**AVIS RELATIF À LA PROTECTION
CONTRE LES EVENTUELS EFFETS NOCIFS ET NUISANCES
PROVOQUÉS PAR LES RAYONNEMENTS NON IONISANTS
GÉNÉRÉS PAR DES ANTENNES ÉMETTRICES STATIONNAIRES**

Commune : SAINTE-ODE - Exploitant : TELENET GROUP

Référence exploitant : LX6031B

Rapport n° 3355 / 2024

Figure 1 : Vue en plan des lieux de séjour et des points de contrôle

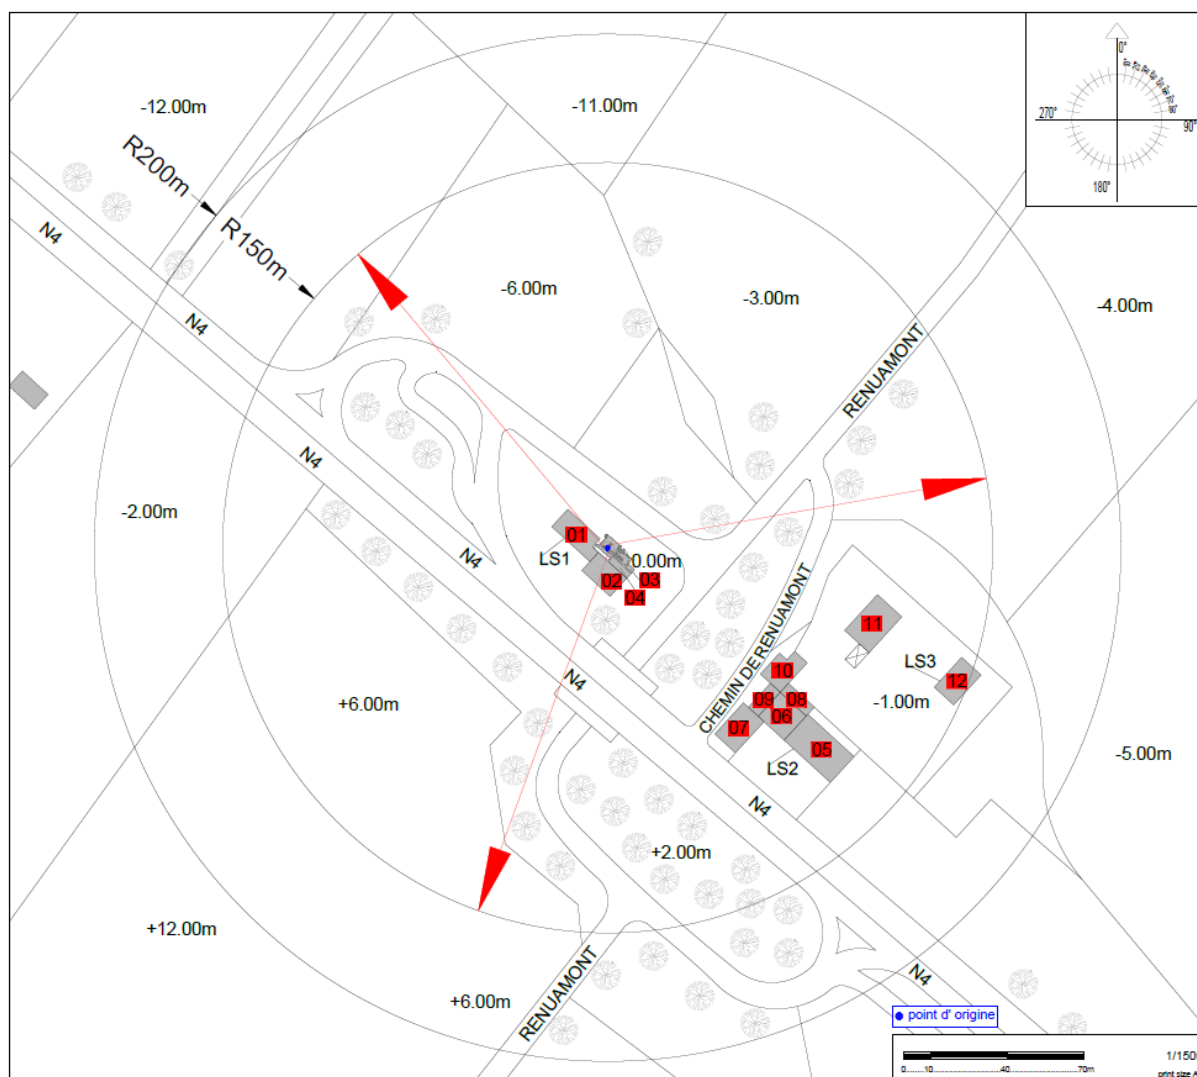
Les fréquences d'émission, la puissance rayonnée par chacune des antennes et leur gain permettent de déterminer le rayon de la zone à analyser. Tout dépassement de la limite par installation est exclu en dehors de cette zone. Le tableau 2 reprend les 35 LS² pour lesquels l'indice d'exposition est le plus élevé. Les différentes colonnes indiquent :

- le numéro du point de contrôle repris sur un des plans de la figure 1;
- le numéro du LS dans lequel se trouve le point de contrôle de la 1^{ère} colonne ;
- l'atténuation d'obstacle prise en compte pour le calcul de l'indice d'exposition dans le LS ;
- le résultat du calcul de l'indice d'exposition.

N° point de contrôle	LS	Atténuation (dB)	Indice d'exposition relatif à la limite par installation IE_i
11	LS3	3,0	0,171
12	LS3	3,0	0,127
5	LS2	3,0	0,089
6	LS2	3,0	0,089
7	LS2	3,0	0,060
9	LS2	3,0	0,019
10	LS2	3,0	0,013
8	LS2	3,0	0,011
1	LS1	3,0	0,010
2	LS1	3,0	0,009
3	LS1	3,0	0,003
4	LS1	3,0	0,003

En ce qui concerne les antennes de l'installation mentionnées dans le tableau 1, la distance maximale à laquelle la limite pourrait être atteinte, à l'extérieur, est égale à 91,7 m. S'il n'y a pas de LS à une distance inférieure, les antennes respectent forcément la limite d'immission.

Dans le cas des LS situés à l'intérieur des bâtiments, une atténuation d'obstacle est prise en compte et il en résulte que la distance maximale à laquelle la limite pourrait être atteinte se réduit à 64,9 m.

Les résultats de l'évaluation décrite au paragraphe 4 indiquent que les antennes émettrices stationnaires de l'installation faisant l'objet du présent avis ne produisent pas, dans un lieu de séjour, un rayonnement électromagnétique maximum supérieur aux limites fixées à l'article 4 du décret.
